Unzureichende Verkehrssicherung und Gefahrensituationen im 200-Meter- Kernbereich der Neuen Rheinschule in Wesseling-Urfeld

Hohes Verkehrsaufkommen auf dem Schulweg zur Grundschule an der Kreuzung Kreuz-Knippchen/In der Mohle

Abbildung 09

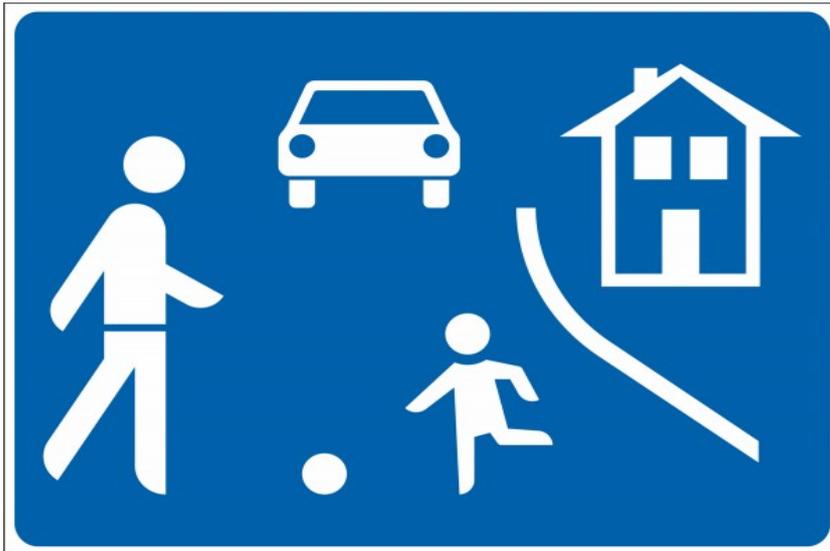
Im Schulwegsicherungskonzept von 2010 wurde empfohlen, dass die Straße Kreuz-Knippchen, die unter anderem den Bring- und Abholverkehr der Eltern der Schulkinder aufnehmen soll, verkehrsberuhigt (Verkehrszeichnummer 325/326 StVO, Abb.09) ausgebaut werden soll (Schulwegsicherungskonzept Seite 5).

Ferner wurde für den Schulweg auch eine strikte Trennung zwischen motorisiertem Verkehr und Fußgängerverkehr vorgesehen. Die Straßen Kreuz-Knippchen und In der Mohle werden heute jedoch de facto über die gesamte Länge, von der Rheinstraße bis zur Schule, parallel von zu Fuß gehenden und Rad fahrenden Schülern *und* Kfz (PKW, LKW mit Hänger, Traktoren etc.) genutzt.

Die parallele Nutzung der engen Straße in beide Fahrtrichtungen ist unter Einhaltung des erforderlichen Mindestabstands (1,5 Meter) zwischen Fahrrädern und Kfz nicht möglich. Täglich auftretende Gefahrensituationen im Kernbereich der Schule sind die Folge. Fehlende Kontrollen ermutigen zu gefährdendem Fahrverhalten.

Die Empfehlungen im Schulwegsicherungskonzept sehen einen Verkehrsberuhigten Bereich (Abb. 09) für die Straße Kreuz-Knippchen vor. Besonders in Anbetracht der nicht zu unterbindenden Parallel-Nutzung durch viele zu Fuß gehende/Rad fahrende Schüler und der zahlreichen Kfz ist die Errichtung eines Bereichs in dem nur mehr Schritttempo gefahren werden darf unverzichtbar. Ohne Einhaltung des erforderlichen und gesetzlich vorgeschriebenen Mindestabstand von 1,5 Metern, ist das gleichzeitige Befahren, selbst mit Tempo 30 ein Blindflug mit unabsehbaren Folgen für die schwächsten Verkehrsteilnehmer.
